PROTOKÓŁ STANU TECHNICZNEGO Nr

44 /2021/2697/MPS.

1. Nazwa sprzętu (urządzenia), marka, typ, numery, rok prod.
CYSTERNA PALIWOWA-DYSTRYBUTOR 4,5M3 Z URZĄDZENIEM DO NAPEŁNIANIA KANISTRÓW NA
SAMOCHODZIE STAR-266 /CD-5WK/ nr rej. UG 03934, nr VIN A266CD8321797, nr silnika 359962200152976,
rok produkcji 1988 r, IM 606218

Wojskowy Dozór Techniczny Delegatura w Krakowie
Protokół numer WDT226/2020/10/13/6 z badania
cysterny/opakowania/DPPL do przewozu materiałów niebezpiecznych**

Szkic uszkodzeń zbiornika cysterny

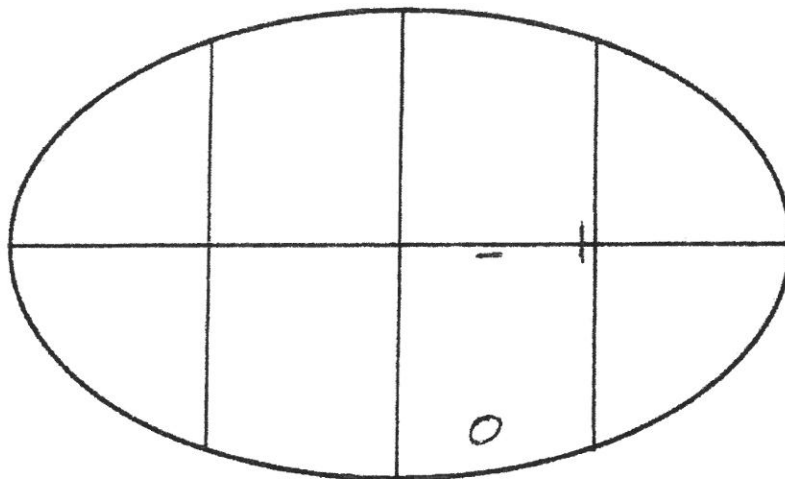
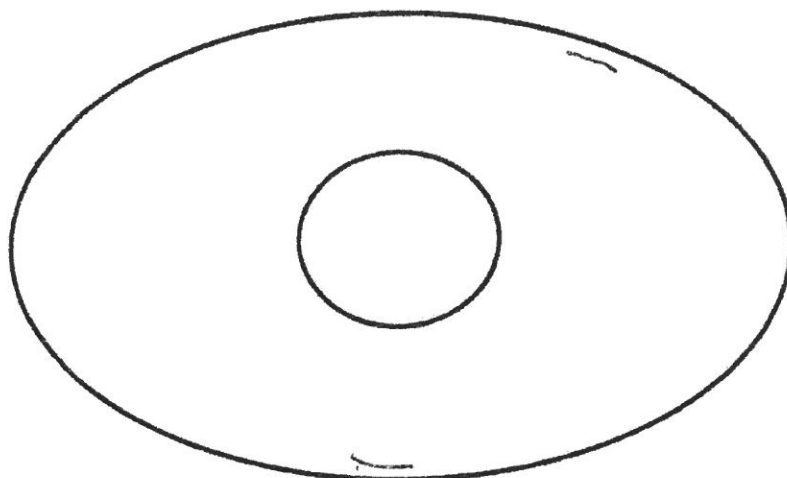
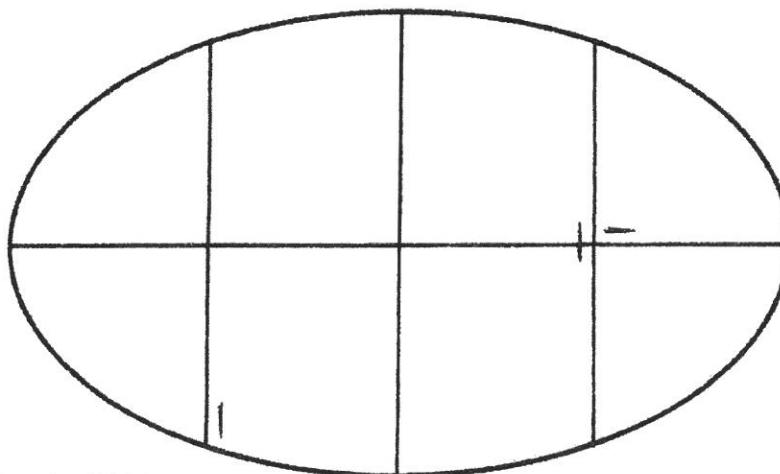
1. W trakcie rewizji wewnętrznej stwierdzono pęknięcia spoin łączących wzmocnienia z dennicami przednią i tylną, falochronu z płaszczem zbiornika oraz pęknięcie spoiny obwodowej w zaślepce dennicy przedniej. W załączeniu szkic uszkodzeń.
2. Wykorzystano latarkę nr WDT 79/2/20.
3. W przypadku podjęcia decyzji o naprawie spoin, powinien ją wykonać zakład uprawniony, na postawie dokumentacji uprzednio uzgodnionej z Wojskowym Dozorem Technicznym.
5. Po wykonanej naprawie, w celu uzyskania decyzji zezwalającej na eksploatację należy przeprowadzić badanie doraźne w zakresie badania okresowego.
6. Do badania należy zgłosić zbiornik ze sprawnym wyposażeniem, więc zaleca się przed zgłoszeniem do badania sprawdzenie stanu technicznego wyposażenia zbiornika i usunięcie wszystkich stwierdzonych niesprawności.

Szkic uszkodzeń zbiornika cysterny

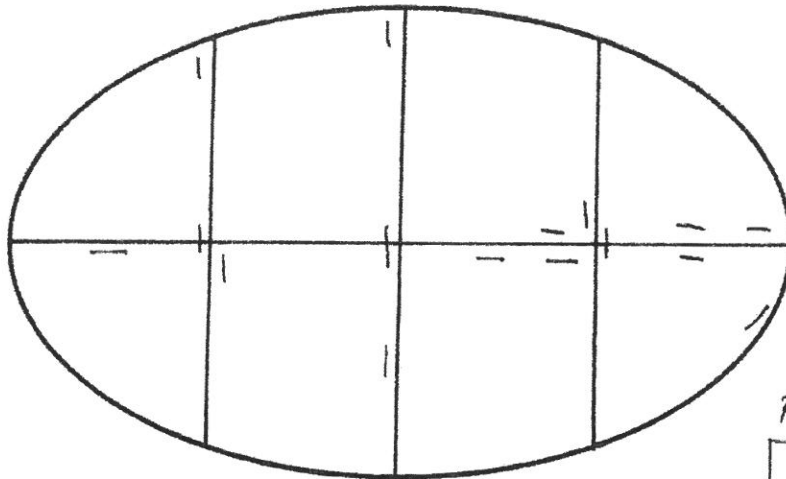
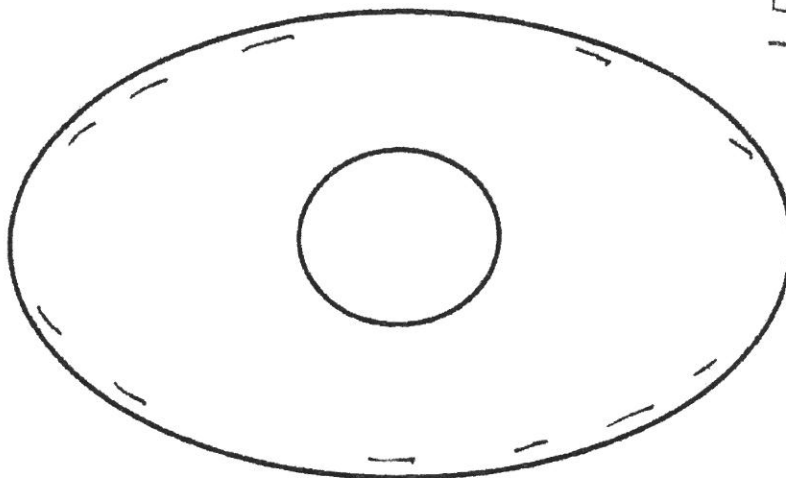
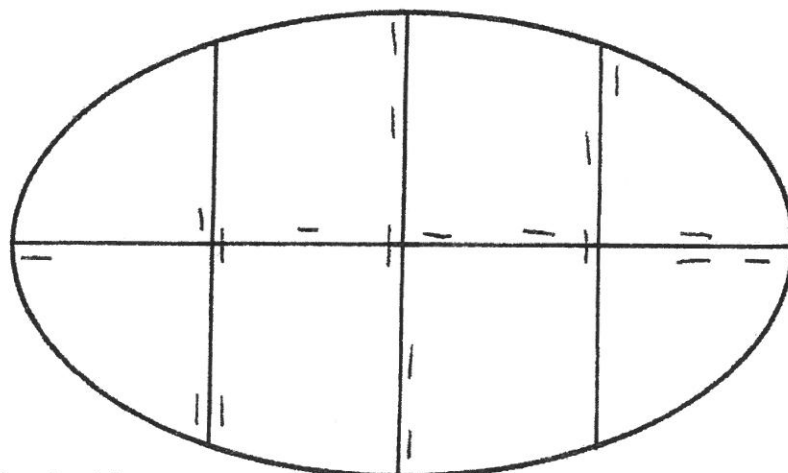
1. W trakcie rewizji wewnętrznej stwierdzono liczne pęknięcia spoin łączących wzmocnienia z dennicami przednią i tylną oraz falochronu z płaszczem zbiornika oraz pęknięcie spoiny łączącej zbiornik ze wzmocnieniem mocowanym do ramy pojazdu. W załączeniu szkic uszkodzeń.
2. Wykorzystano latarkę nr WDT 79/2/20.
3. W przypadku podjęcia decyzji o naprawie powinien ją wykonać zakład uprawniony, na podstawie dokumentacji uprzednio uzgodnionej z Wojskowym Dozorem Technicznym.
4. Po wykonanej naprawie, w celu uzyskania decyzji zezwalającej na eksploatację należy przeprowadzić badanie doraźne w zakresie badania okresowego.
5. Do badania należy zgłosić zbiornik ze sprawnym wyposażeniem, więc zaleca się przed zgłoszeniem do badania sprawdzenie stanu technicznego wyposażenia zbiornika i usunięcie wszystkich stwierdzonych niesprawności.
